## Oppdrettsanlegg ved Langøy lokalitet 26295 – Svar på merknader

### Innledning

Figur 1: Godkjent anlegg.

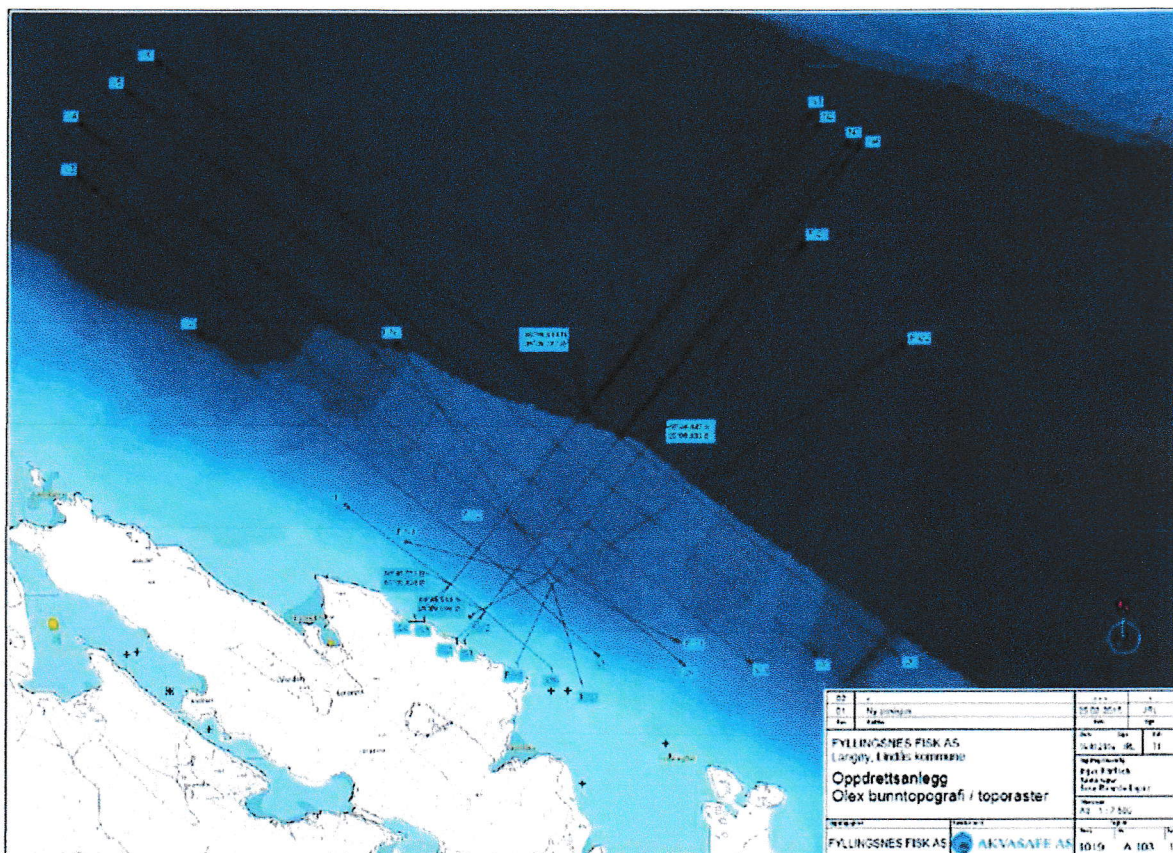
I ditt brev/epost ønsker du en orientering om anlegg og fortøyninger følger posisjoner i løyve. Figuren 1 under viser det godkjente anlegget, og figur 2 viser godkjente posisjoner.

Figur 3: Plassering av liner etter utlegg.

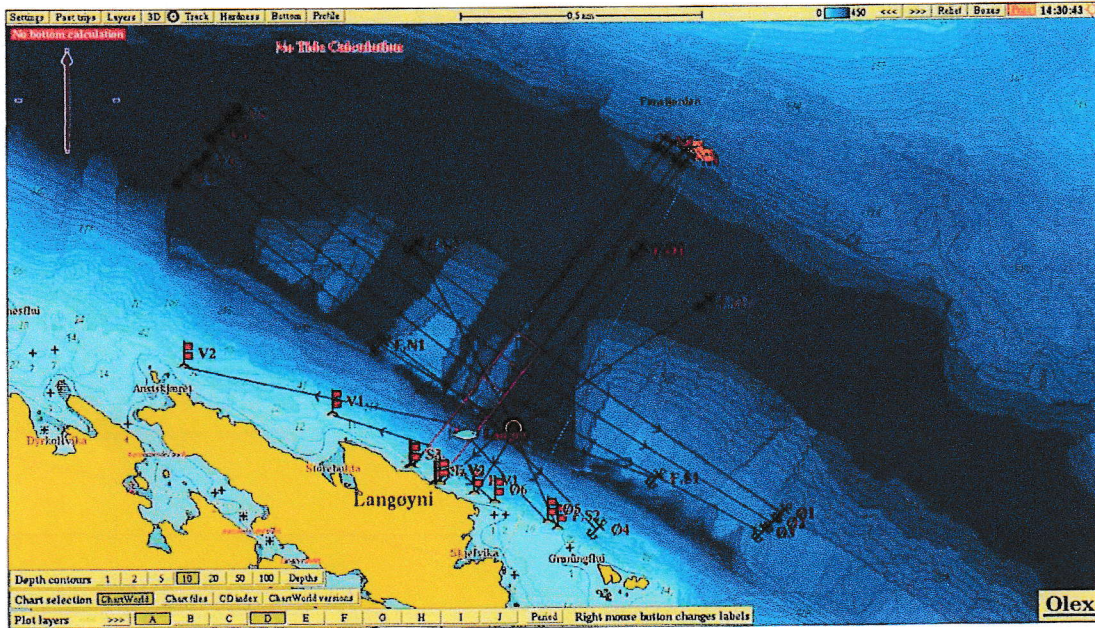
Ved utplassering av anlegg, er det utført noen mindre endringer i forhold til løyve. Line V1 og V2 er satt i bolt, da utleggsselskapet ikke klarte å finne fester for anker på de opprinnelige planlagte posisjonene. Grunnen er at fjellet skråner bratt ned, noe som ikke gjør det mulig å finne et forsvarlig feste for anker. Det måtte derfor monteres to boltfester i fjell på ca. 20 meters dybde (markert V1 og V2). Dette er illustrert i figur 3 under.

Som vist i figur 3 er også line Ø3 og Ø4 justert i forhold til planlagte posisjoner, da en har plassert anker på steder som gjør det mulig å få feste til anker, slik at disse ikke drabber.
